女川原子力発電所第2号機 工事計画審査資料	
資料番号	02-補-E-01-0100-6-2 改9
提出年月日	2023年7月19日
【凡例】 : 前回ヒアリング資料からの変更箇所

補足-100-6-2 原子炉冷却材浄化系主配管の

要目表記載変更について

東北電力株式会社

添付資料 2: 原子炉冷却材浄化系の系統図 (今回変更認可申請資料)

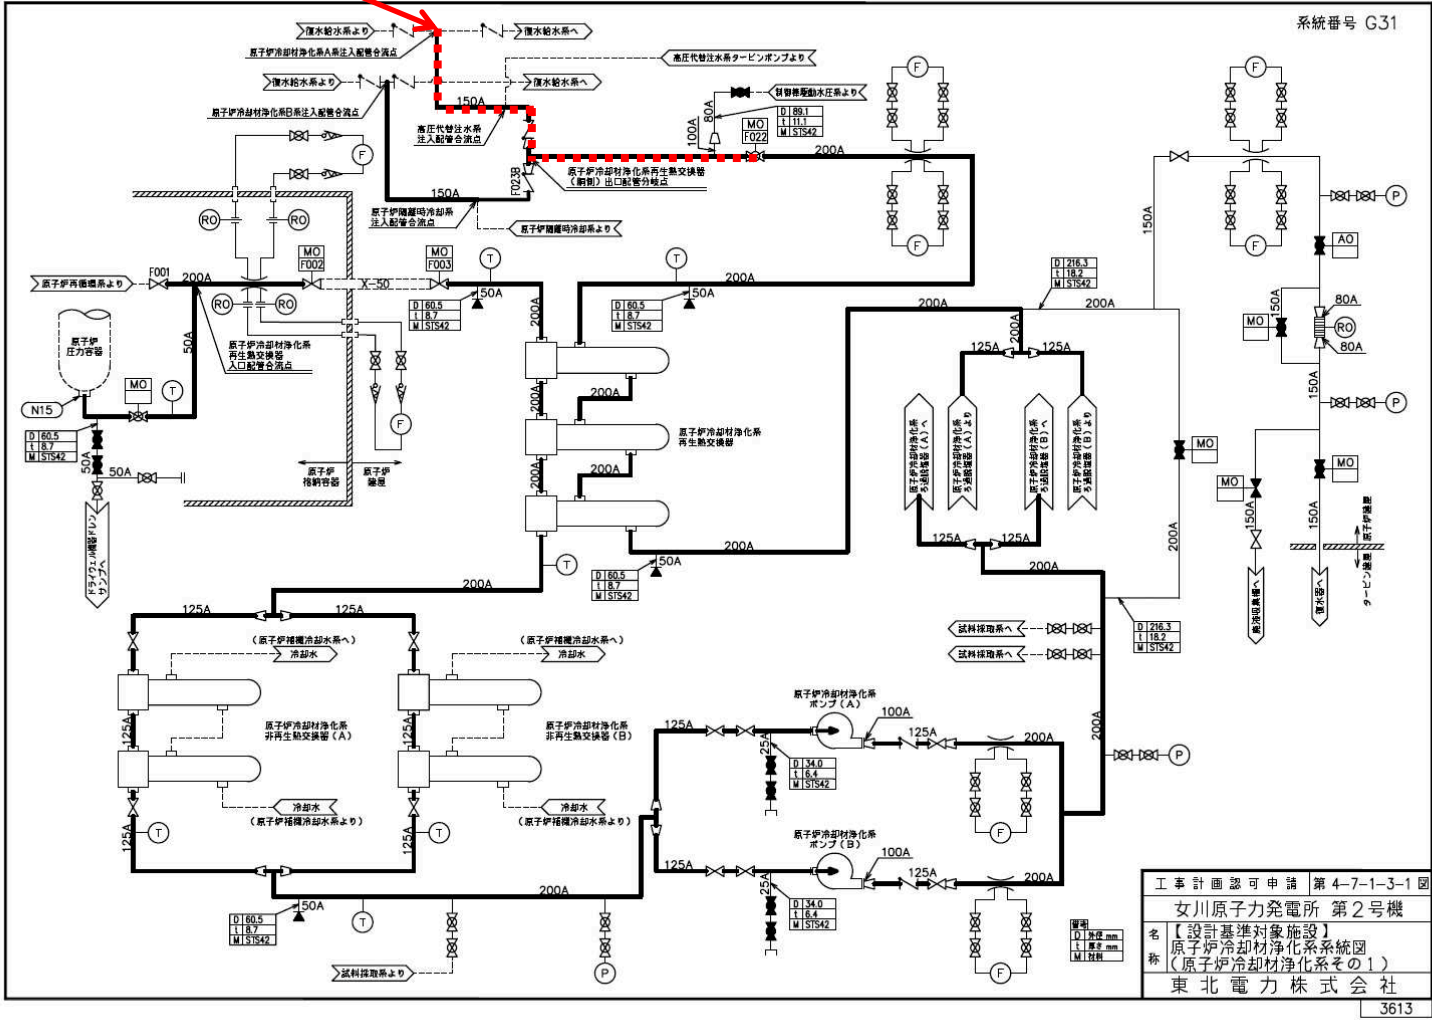
配管の一部を曲げ管からエルボ材に変更する記載にすることによる要目表の変更箇所は以下のとおり（添付資料 1～3 参照）。

女川原子力発電所第2号機 設計及び工事計画の変更認可申請 変更前後比較表
 (原子炉冷却系統施設に係る機器の配置を明示した図面及び系統図)

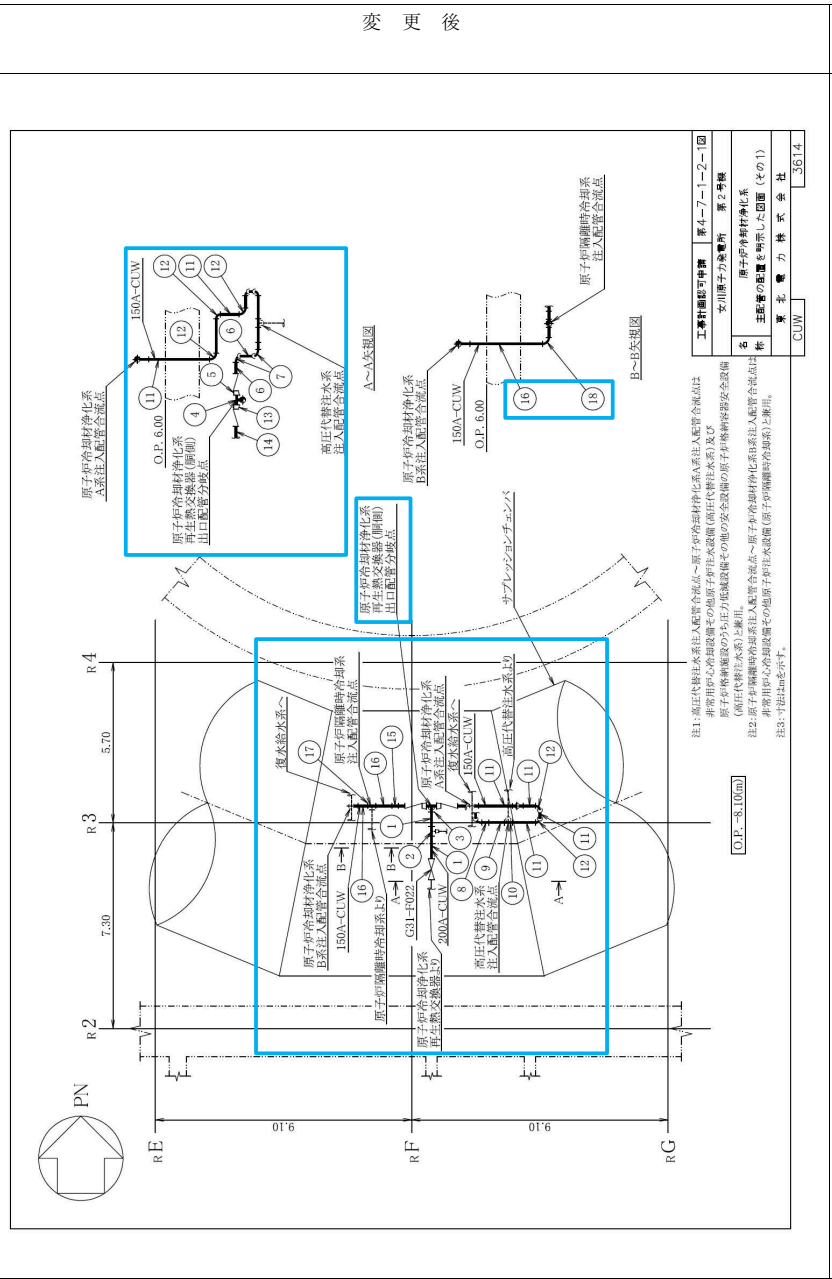
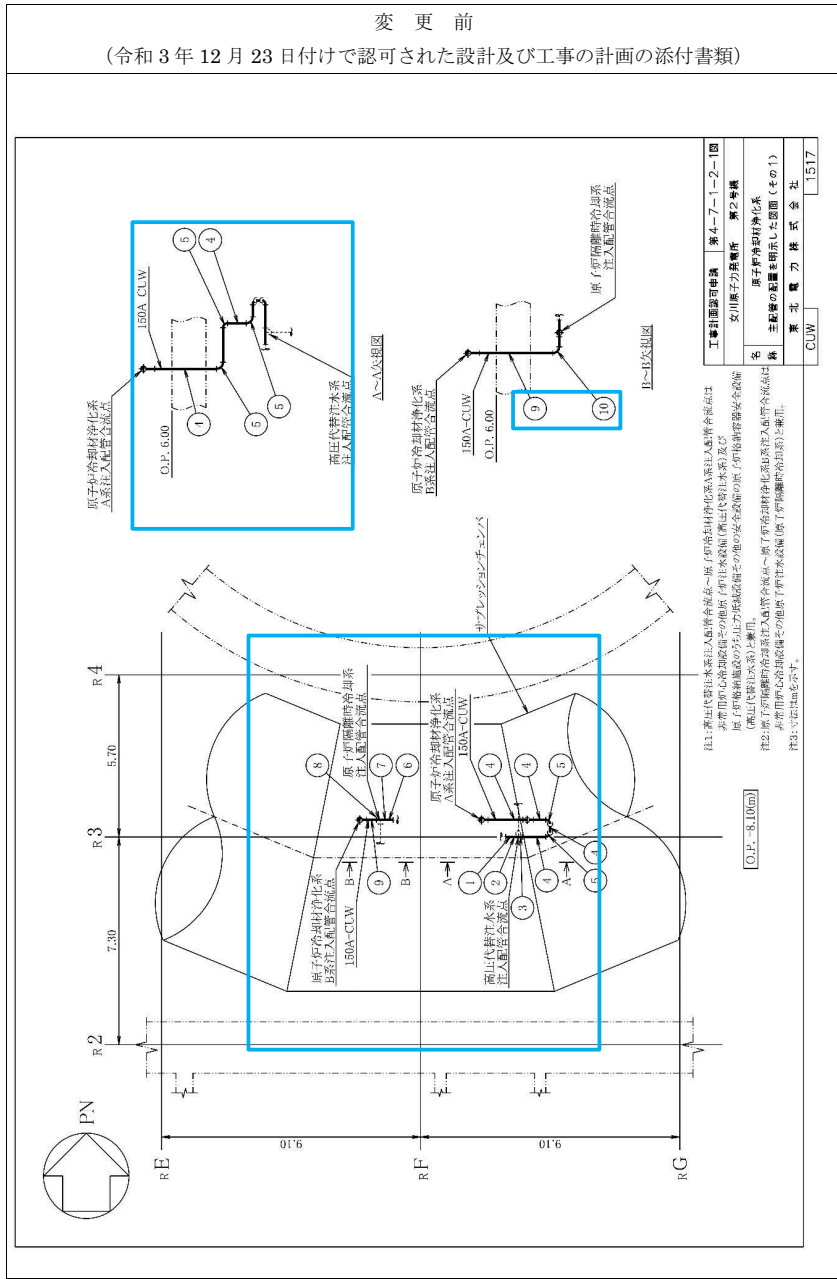
「G31-F022～高压代替注水系注入配管合流点」のエルボは、変更前には記載されていなかったが、原子炉冷却材浄化系主配管の要目表の記載の変更に伴い要目表の変更後にエルボを新設することを記載したことにより、当該エルボを追加する必要があることから、変更後の管 No.⑦として記載を追加する。

なお、「高压代替注水系注入配管合流点～原子炉冷却材浄化系A系注入配管合流点」のエルボについては、既認可の設計及び工事の計画に添付した図面に既に記載していたことから、当該エルボの追加はない。

また、一部細線となっていた主経路を太線表記し、当該配管図内で主配管の範囲（G31-F022～高压代替注水系入口配管合流点）が確認できるように主経路の太線表記を追加し、これに伴う管番号の割り振りの変更を行う。
